## Optische und technische Änderung der Umlenkrolle 532 0410 20

<b>Hersteller:</b>	Mercedes, Setra
<b>Modelle:</b>	<b>Mercedes</b> Citaro Conecto Travego  <b>Setra</b> ComfortClass
<b>Motoren:</b>	12.0 Liter / 185 - 310 kW  <b>Mercedes</b> OM 457.942 OM 457.934 OM 457.940 OM 457.936 OM 457.938  <b>Setra</b> OM 457.941 OM 457.944
<b>OE-Nr.:</b>	Mercedes A 000 550 13 33
<b>Art.-Nr.:</b>	532 0410 20

**INA 0033**

Bild 1: 532 0410 20 - alte Ausführung

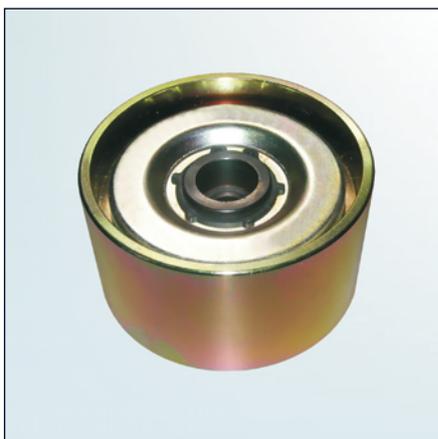
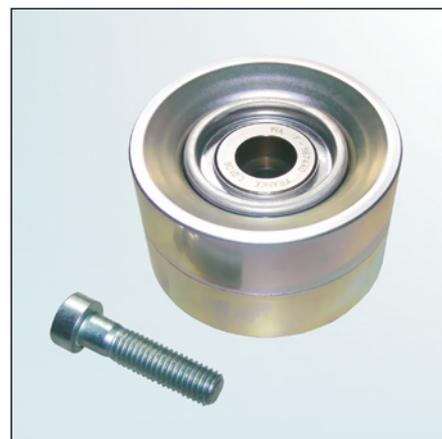
Aufgrund der ständigen Weiterentwicklung unserer Produkte wurde die Umlenkrolle mit der Artikelnummer 532 0410 20 modifiziert.

Außer der geänderten Produktionsweise und der 4 mm breiteren Laufbahn zeichnet die neue Rolle ein leichteres Gewicht aus (657 g gegenüber 966 g der alten Rolle).

Zusätzlich wird die neue Version mit einer Schraube M10x40 ausgeliefert (siehe Bild 2).

Diese ersetzt die Befestigungsschraube M10x35 mit der die bisherige Rolle (siehe Bild 1) befestigt wurde.
